品番	TKS05306J	品名	台付シングル混合水栓	2 / 3
----	-----------	----	------------	-------

金具補修品注意情報		C_0021
件名	ホース補修部品交換時の注意情報	
対象製品	TKS05305J、TKS05305JV3、TKS05305Z、TKS05305ZV3、TKS05306J、TKS05306Z、TKS05308J、TKS05308JV2、TKS05308JV4、TKS05308Z、TKS05308ZV4、TKY01303J、TKY01303Z

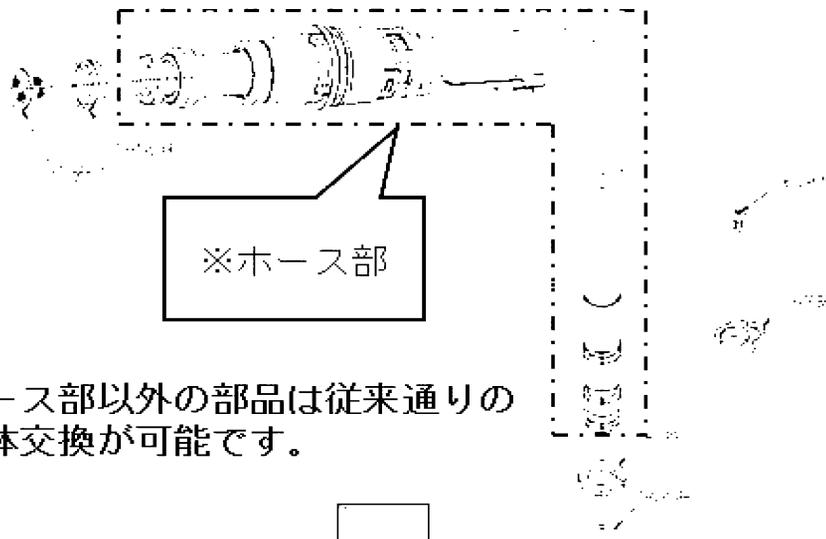
ご使用の製品におきましては、部品供給リスク回避の為の仕様変更により補修部品に互換性がなくなっています。

ホース部以外の部品は従来通りの単体交換が可能です。

※ホース部を交換される場合は下表をご確認頂きホース部及び本体部一式で交換してください。

分解図表示品番	補修 (交換) 品番
THC80A	TH5A0108
THC80B	TH5A0109
THC80C・THC80D	TH5A0110
